Keuringsverslag van een elektrische laagspanning- en zeer lage spanningsinstallatie

NIET CONFORM

Straatnaam: Steenweg
Huisnummer: 150A
Busnummer: B3
Postcode: 3665
Gemeente: AS
Land: België

Controlebezoek van een oude huishoudelijke elektrische installatie van een wooneenheid bij verkoop op vraag van de verkoper volgens (KB 08/09/2019) - AREI Boek 1- 8.4.2. en 8.2.1. en 4.2.4.3.

Afbeelding schakel- en verdeelbord:

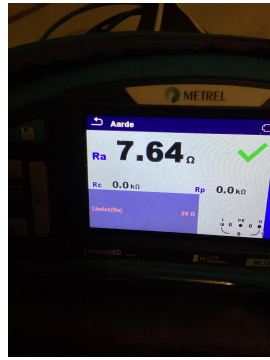
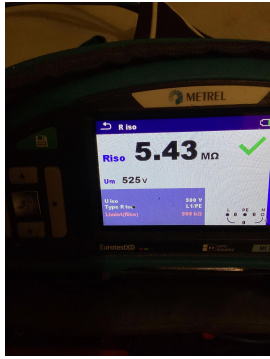
I1.01 Eéndraadschema van de installatie is niet aanwezig. (Boek 1 Afdeling 2.12 - 2.13 en 3.1.2)

I1.03 Situatieschema van de installatie is niet aanwezig. (Boek 1 Afdeling 2.12 - 2.13 en 3.1.2)

I5.02 Elke elementaire stroombaan moet met een hoofdletter aangeduid worden. Elk lichtpunt, contactdoos, moeten genummerd worden in volgorde gezien vanaf de beschermingsinrichting tegen overstroom. (Boek 1 onderafdeling 3.1.2.1.)

I6.05 De algemene differentieelstroombeschermingsinrichting dient aan het begin van de installatie geplaatst te worden (onmiddellijk na kWh teller), dit om de bescherming tegen onrechtstreekse aanraking te verzekeren bij gebruik van leidingen van klasse I (XFVB, VFVB, EXAVB, EVAVB, ...). (Boek 1 Onderafdeling 5.3.5.3 + 4.2.4.3.)

I9.02 Loshangende schakelaars, contactdozen en/of aftakdozen dienen degelijk bevestigd te worden. (Boek 1 Afdeling 1.4.1. & 1.4.2)
